**GYSTAD GNR/BNR 117/18 M.FL.  
ULLENSAKER  
GEOTEKKNISK PROSJKETERING**

Uavhengig Kontroll Geoteknikk

Januar 2020

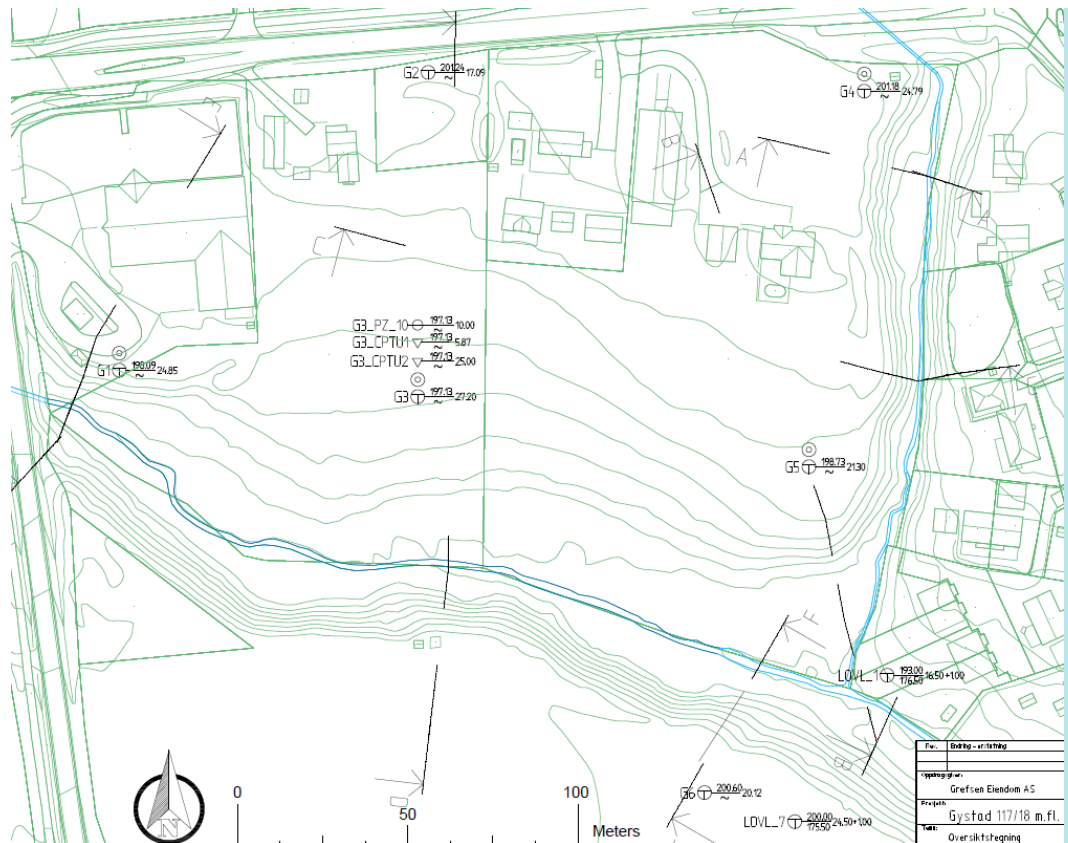
Faregradsklasse er beregnet som lav i rapport [1]. Klassifisering av faregradsklasse av tiltaket som lav er vurdert som riktig klassifisering.

Det er vurdert at rett faregrad (lav) og tiltakskategori (K4) har blitt valgt.

Bilde 2.1 Oversiktstegning som viser utførte undersøkelser på eiendommene og beliggenhet av beregningssnitt for stabilitetsberegninger. Kilde: Rapport [1]

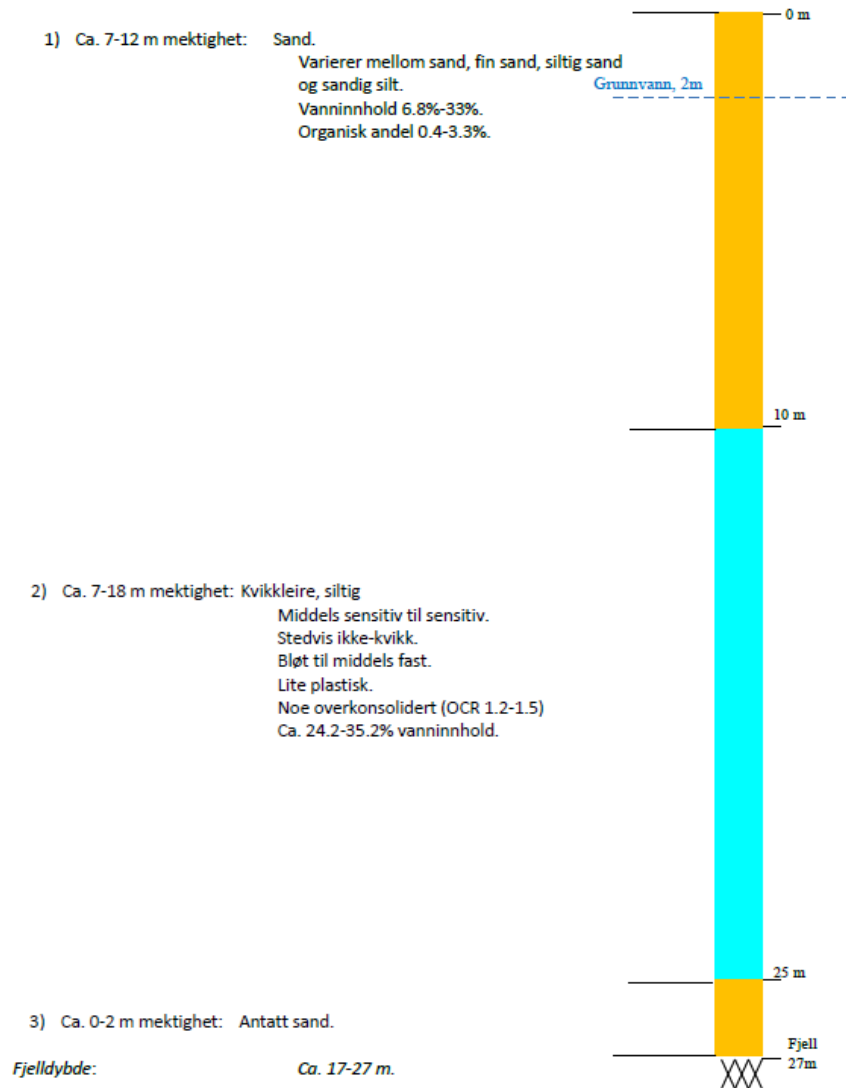
Grunnundersøkelser som har blitt utført på eiendommene er vurdert å gi god dekning av reguleringsområdet. De utførte undersøkelser anses som tilstrekkelig grunnlag for generelle vurdering av terreng- og områdestabilitet i de mest relevante skråningene.

Stabilitetsberegninger ble utført for seks snitter, for begge sider av bekken i noe av snittene. Beliggenhet av snittene er vist på bilde 2.1 i denne rapporten. Det er vurdert at snittene dekker reguleringsområdet med hensyn til stabilitetsvurderinger/kritiskeste snitter.

Bilde 2.3 Stabilitetsberegninger i snitt F-F etter antatt tiltak i programmet GeoSuite. Kilde: Rapport [1]

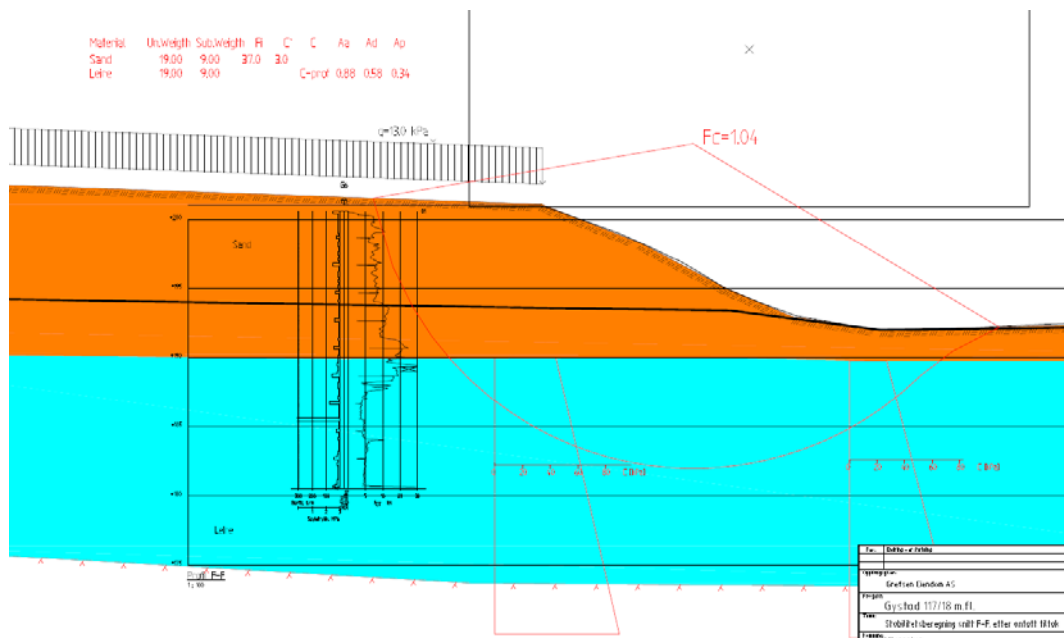
Stabilitetsberegninger for snitt F-F, sørøst i området i skråning sør for bekken (se beliggenhet av snitt på bilde 2.1), etter antatt tiltak er vist på bilde 2.3. Øverste ca. 10 m i skråningstoppen er satt som sand med friksjonsvinkel  $37^\circ$  og leiren nedenfor med skjærstyrke ca. 45 kPa på 10 m dybde og tynnere lag av sand ned i skråningsbunnen og leire nedenfor med ca. 27 kPa skjærstyrke i topp.

Generelt stemmer lagdeling i stabilitetsberegninger/snitt med utførte undersøkelser. Benyttede lagdelinger/parametere ved stabilitetsberegninger er vurdert i henhold til undersøkelser.

Stabilitetsberegninger for drenert situasjon (effektivespenningsanalyse) mangler, stabilitetsberegninger for udrenert situasjon (totalspenningsanalyse) har kun blitt utført/presentert. Ettersom at erfaringsmessig er udrenert situasjon mer kritisk i grunnforhold slik finnes i reguleringsområdet er det sannsynlig tilstrekkelig med kun totalspenningsanalyse.

Kritiskeste sikkerhetsfaktoren ble beregnet i snitt F-F. Sikkerhetsfaktoren ble beregnet  $F_s = 1,1$  for dagens situasjon og  $F_s = 1,04$  for antatt fremtidig tiltak. Sikkerhetsfaktor for skråning sør for bekken i snitt D-D ble også beregnet  $F_s < 1,4$ . Ettersom sikkerhetsfaktorene ble beregnet  $F_s < 1,4$  for begge snitt D-D og F-F for skråning sør for bekken er stabiliteten for disse snitter ikke tilfredsstillende.

Kontroller er enig med prosjekterende beregninger og konklusjoner. Stabiliteten er tilfredsstillende for bakkeskråningene i nord, men stabiliteten i de bratte skråningene i sør oppfyller ikke krav til sikkerhet. Dagens terrestabilitet er ikke tilfredsstillende ved snitt F-F, hvor tenkt bekkekryssing er planlagt.
